Fra: TMFKP BU
Sendt: 11. juni 2014 09:00
Til: Søs Lynard
Emne: VS: Høringssvar: Valby Idrætspark (2014-0109095). Afsender: Daniel M Andersen

Valby Idrætspark – forslag til lokalplan med tilhørende forslag til kommuneplantillæg og miljørapport.

VALBY IDRÆTSPARK – Indsigelser til lokalplanforslag 03.09.2014

DN Københavns høringssvar til lokalplanforslag Valby Idrætspark.

Kortudsnit:

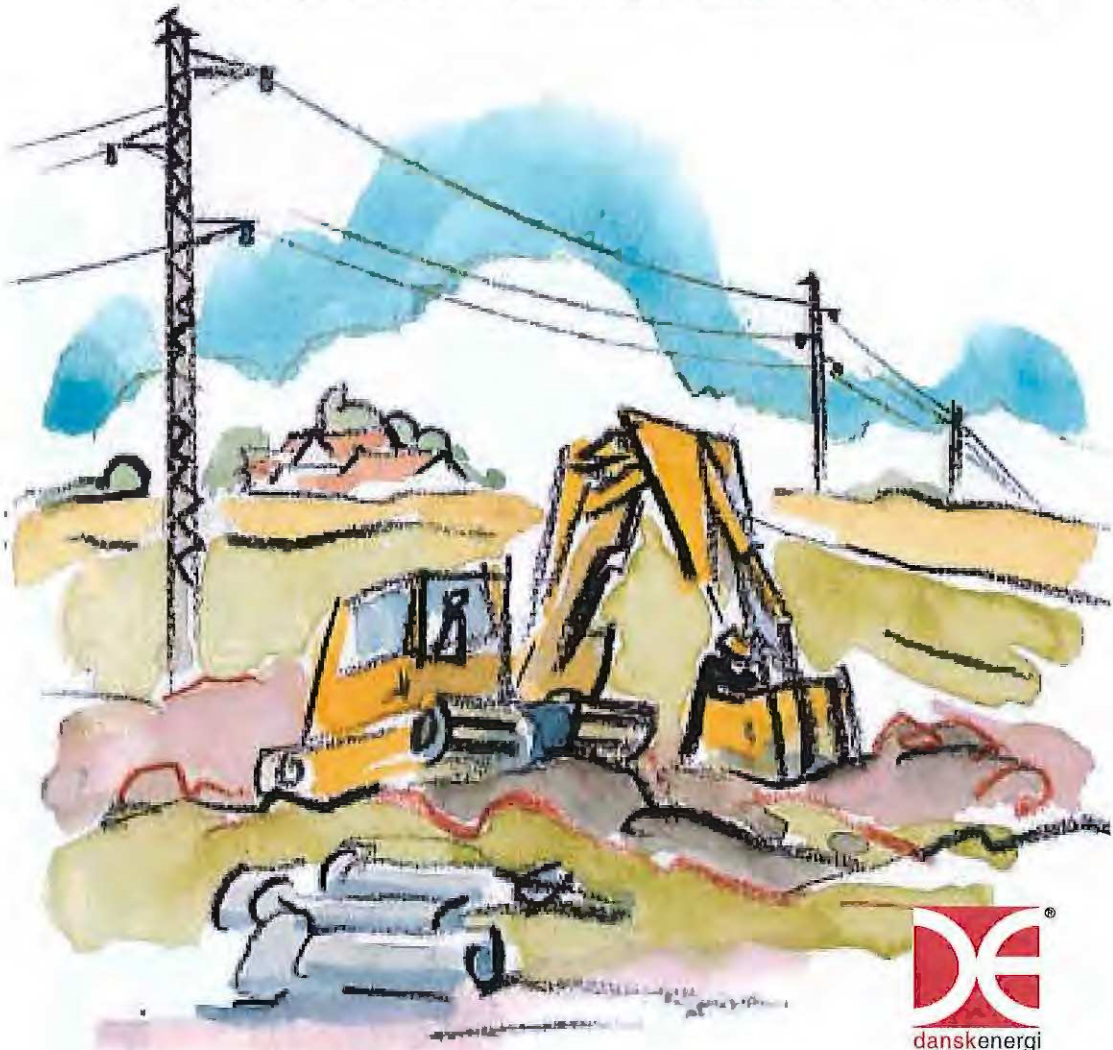
Af kortudsnittet på sidste side ses vores elanlæg for området ved og i planområdet:

Energinet.dk anbefaler, at vise eksisterende lednings- og kabelanlæg for højspænding i lokalplanen og kommuneplantillægget. Kabler, bør differentieres, således læserne kan skelne mellem 132 kV, 400 kV og evt. mindre ledninger/kabler.

Det vil være meget fint at skrive både 10 m zonen i forhold til nærmeste 132 kV kablet samt 30 m zonen i forhold til nærmeste 400 kV kabel ind i lokalplanen og kommuneplantillægget – zoner, hvor der ikke må udstykkes til beboelse. Dermed er forsigtighedsprincippet opfyldt jf. vejledning om forvaltning af forsigtighedsprincippet. En ekstra idé kunne være i lokalplanen og kommuneplantillægget at henvise til brochuren "Om magnetfelter".

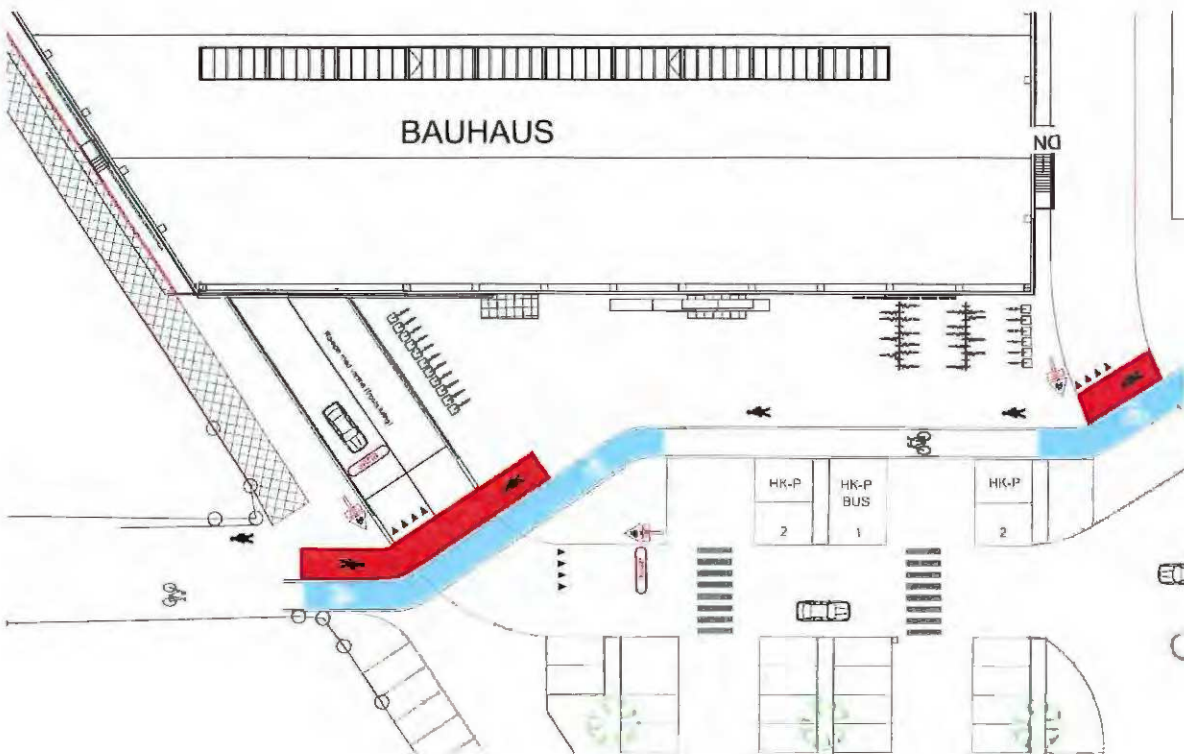
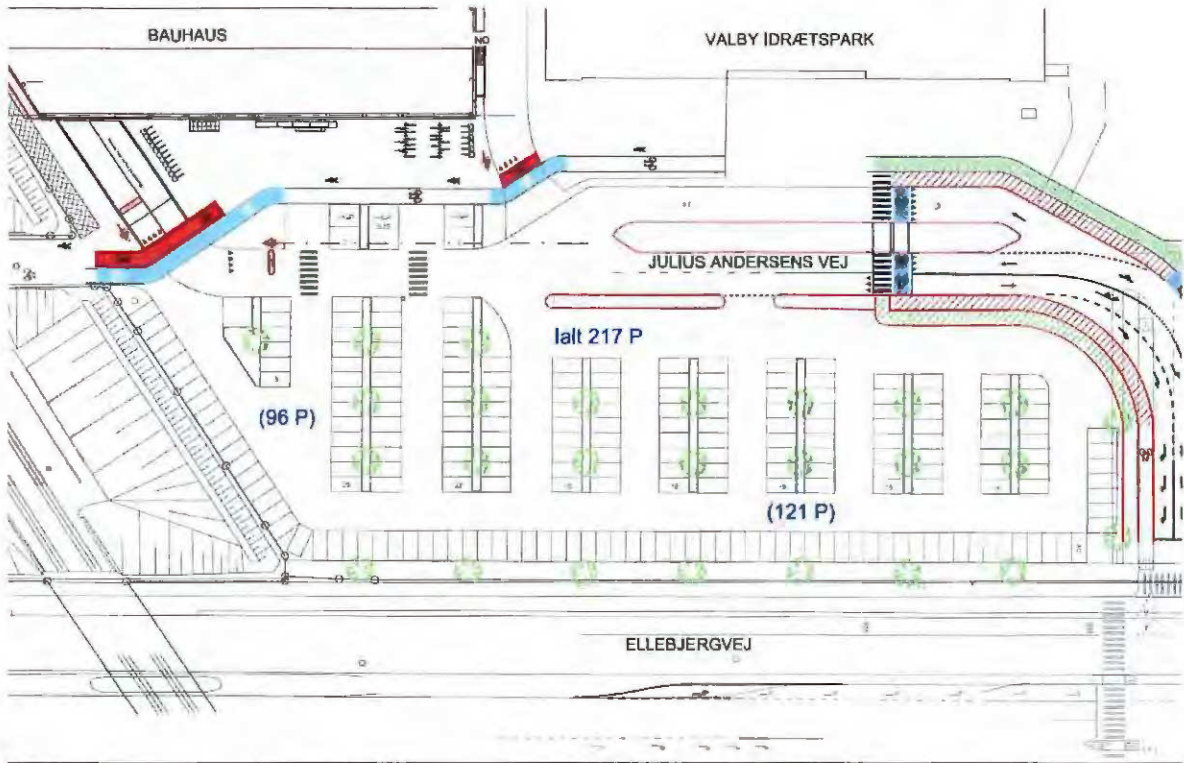
"Adgang til en eventuel parkeringskælder i område III B syd for Julius Andersens Vej skal ske via en rampe fra Nordsiden og under vejen, der her har status som sti, i princippet som vist på tegning nr. 3."

Anelystparken Holding A/S ønsker ikke, at ovennævnte tilkørsel sker under vejen, jf. situationsplan nedenfor, idet adgangen fra parkeringspladsen til butikken for kunderne bliver væsentlig forringet, da rampen skal påbegyndes ca. 40 m. længere mod vest. I givet fald medfører det, at rampen og tunnel bliver meget lang og smal, hvilket ikke er hensigtsmæssig løsning for en butik, der forhandler pladskrævende varegrupper.

Det er Anelystparken Holding A/S' opfattelse, at det fremsatte løsningsforslag tillige er en god sikkerhedsmæssig løsning, idet der er etableret gode oversigtsforhold ved rampen både for cyklister og bilister. Der etableres tillige et bump på rampen, således at farten nedsættes for de bilister, der kører op af rampen. Af disse årsager bedes bestemmelsen i lokalplanen ændret i overensstemmelse hermed.

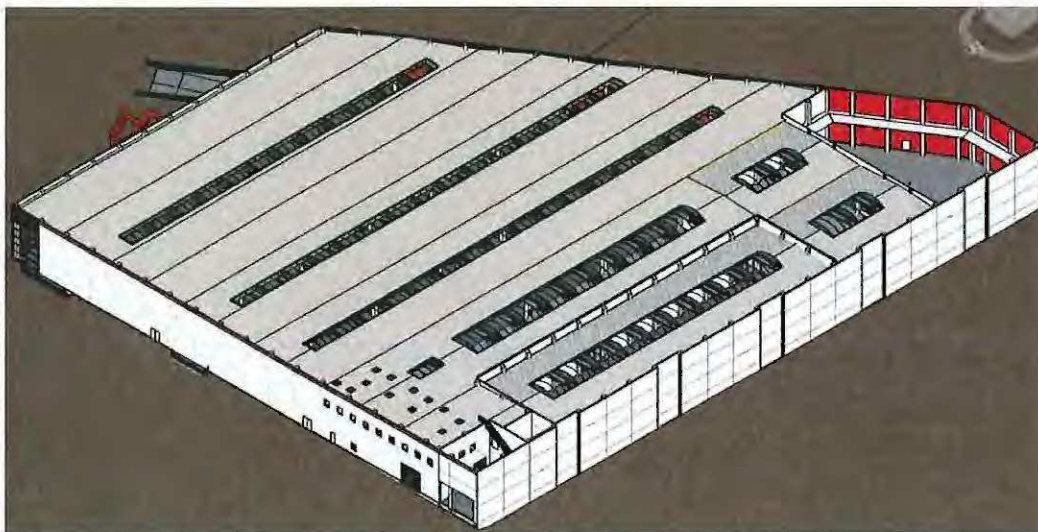
Anelystparken Holding A/S ønsker alene, at facadestrækninger på over ca. 18 m. i byggefeltets sydgrænse skal opdeles visuelt med tilbagetrækninger ca. hver 18. m., jf. illustrationer nedenfor, idet hvert betonmodul har en længde på ca. 6. m. Hver tilbagetrækning vil derfor også have en længde på ca. 6 m., hvorfor lokalplanen bedes ændret i overensstemmelse hermed.

Det fremgår tillige af lokalplansforslaget, at mindst 10 % af facaden skal være transparent. Kravet bedes udgå i lokalplanen. En transparent facade harmonerer nemlig ikke med den af sælger ønskede anvendelighed af facaden ud til boldbanen for idrætsbrugere. Anelystparken Holding A/S foreslår derfor, at facaden får den variation som fremgår af illustrationerne.

Eksempel på skiltepylon fra BAUHAUS Vejle
Størrelse 1,3 x 10.5 m

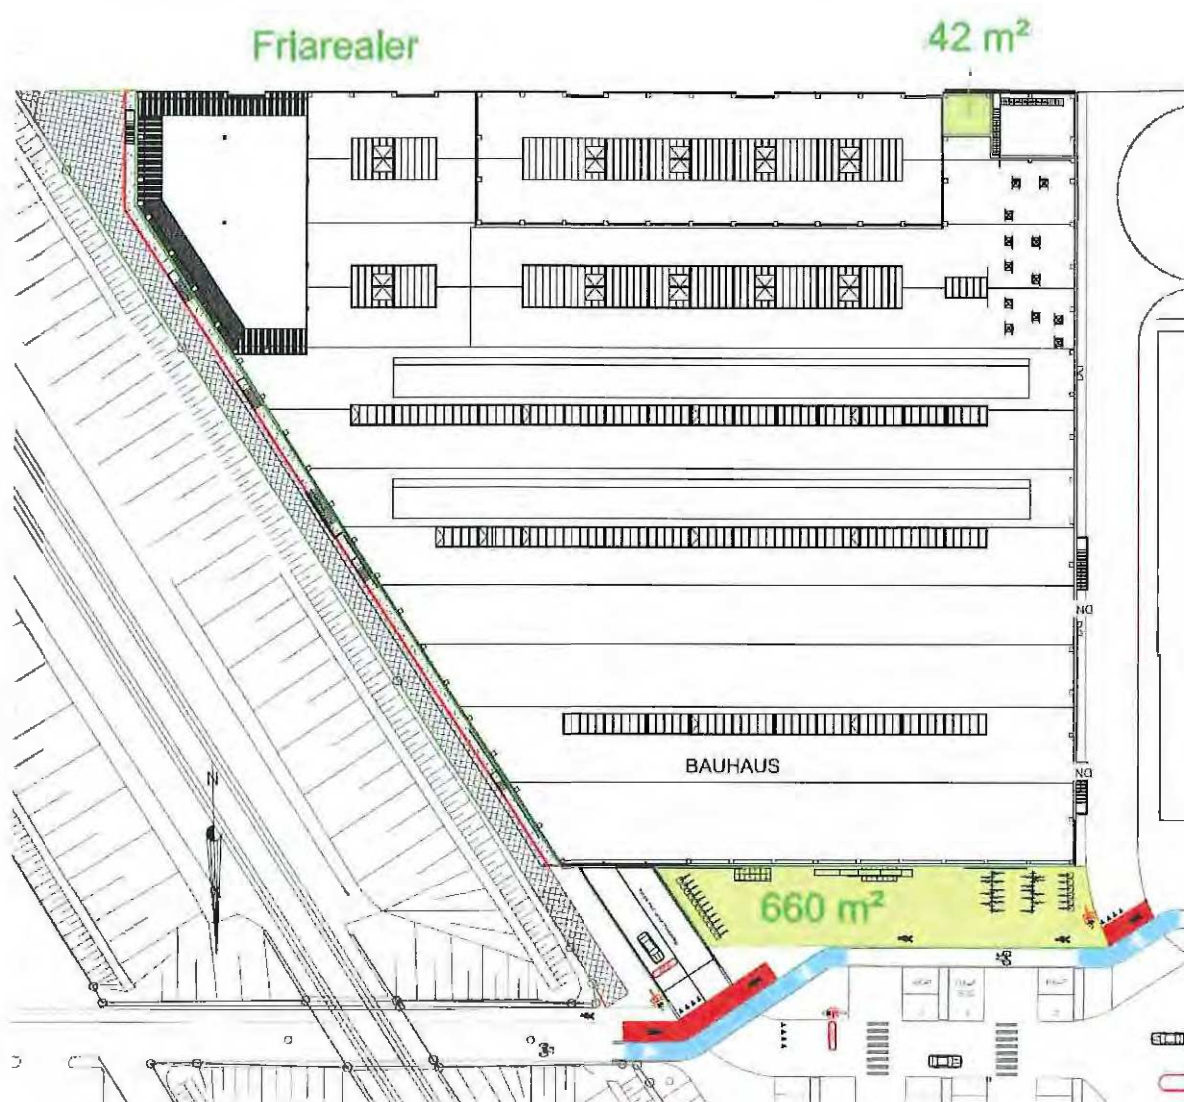
Ovennævnte forhold bedes ændret i lokalplanen i overensstemmelse hermed.

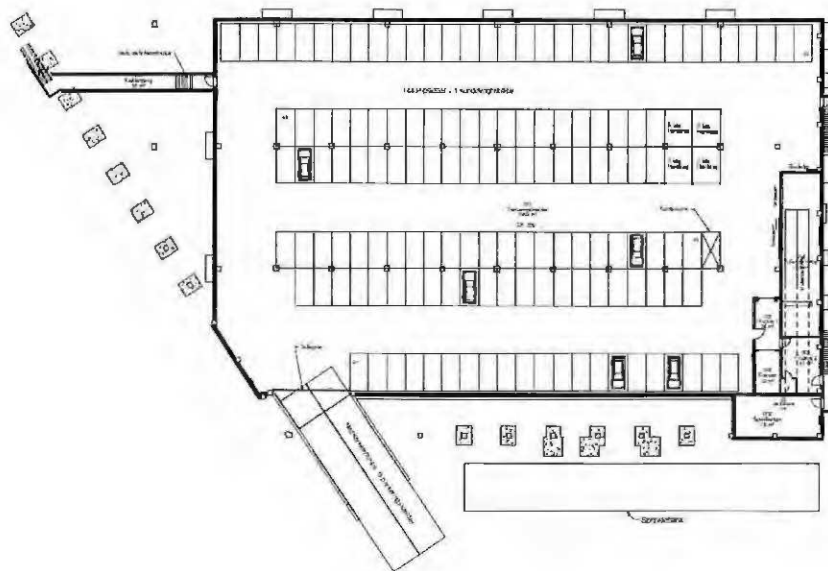
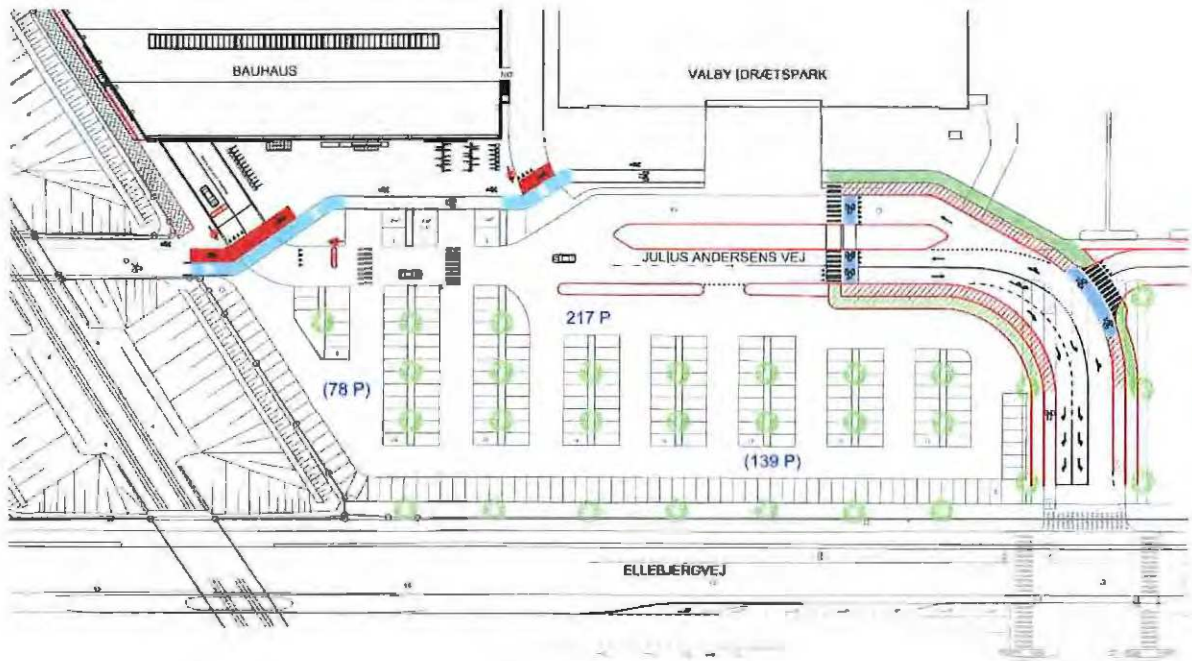
Det fremgår af lokalplansforslaget, at parkeringsdækningen skal være af størrelsesordenen og må ikke overstige 1 parkeringsplads pr. 150 m². For særligt pladskrævende varer må der dog etableres 1 parkeringsplads pr. 50 m². Det er Anelystparken Holding A/S' opfattelse, at det ikke er et krav, at der skal etableres 1 parkeringsplads pr. 50 m², idet man i lokalplansforslaget har anført "må" og ikke "skal". Det betyder, at parkeringsdækningen som minimum skal være 1 parkeringsplads pr. 150 m² etageareal, hvilket medfører, at Anelystparken Holding A/S som minimum skal etablere 80 parkeringspladser, hvor 60 pladser skal ligge i parkeringskælder.

Anelystparken Holding A/S har i sit skitseprojekt et bruttoetageareal i henhold til planlovens § 5t på 11.096 m² (når udvendige arealer og fradrag for personalerum (200 m²) er fratrukket). Det bemærkes, at kælderen ikke skal medtages i beregningsarealet, idet kælderen alene er indrettet til parkeringspladser i butikken, jf. Miljøministeriets vejledning til planloven. I skitseprojektet har Anelystparken Holding A/S medregnet 144 parkeringspladser i parkeringskælderen og 78 parkeringspladser på terræn samt 139 pladser foran Valby Hallen. Anelystparken Holding A/S etablerer således i alt ca. 360 parkeringspladser på sin grund.

Anelystparken Holding A/S' andel på 222 pladser svarer til, at der etableres 1 parkeringsplads pr. 50 m² etageareal. Det er Anelystparken Holding A/S' opfattelse, at sælger er interesseret i så mange parkeringspladser som muligt på terræn af hensyn til parkeringsdækningen i området. Den endelige lokalplan bedes derfor ændret i overensstemmelse hermed, således at der for butikker, der forhandler pladskrævende varer, må etableres 1 parkeringsplads pr. 50 m² etageareal og hvor højst 40 pct. må etableres på terræn.

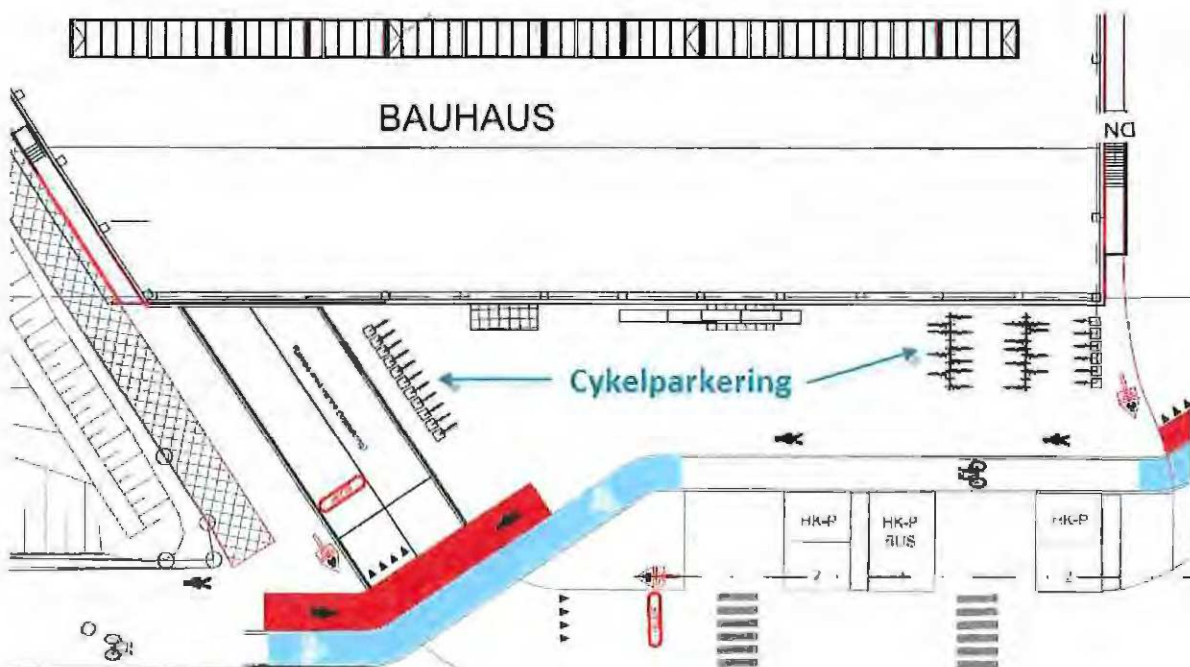
Anelystparken Holding A/S har i sit projekt af 03.09.2014 et forventet etageareal på i alt 11.096 m², hvilket vil medføre med kravene i lokalplansforslaget, at der skal etableres i alt 167 stk. almindelige cykelparkeringer samt 11 stk. parkeringspladser til pladskrævende cykler.

Det bemærkes til ovenstående, at Anelystparken Holding A/S i sine øvrige butikker i Danmark i gennemsnit har i alt 20 stk. almindelige cykelparkeringer, hvilket ikke er i overensstemmelse med kravet i lokalplansforslaget på i alt 167 stk. cykelparkeringer.

Anelystparken Holding A/S er indforstået med, at der skal etableres flere cykelparkeringspladser i Valby i forhold til øvrige BAUHAUS-butikker i Danmark, men kravet i den endelige lokalplan for fsva. område III B bedes reduceret til 0,33 plads pr. 100 m² etageareal til erhverv, hvilket medfører, at BAUHAUS etablerer i alt 40 stk. almindelige cykelparkeringer.
